RG.271.12.2022

Pytania i odpowiedzi na pytania wykonawców

I. Pytania i odpowiedzi na pytania wykonawców. Dotyczy postępowania prowadzonego pod nazwą: „Przebudowa kompleksu sportowego w Książkach”.

Pytanie 18

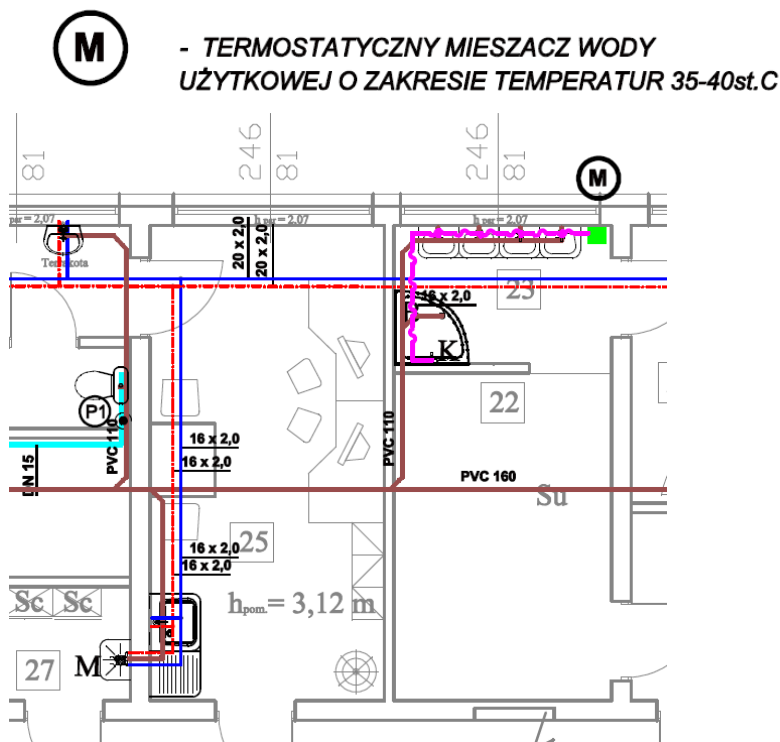
Projekt techniczny zawiera montaż termostatycznych mieszaczy wody użytkowej o zakresie temperatury 35-40 °C w ilości 9 sztuk. Brak w przedmiarze. Jakie rozwiązanie przyjąć do wyceny?

Proszę przyjąć zgodnie z projektem.
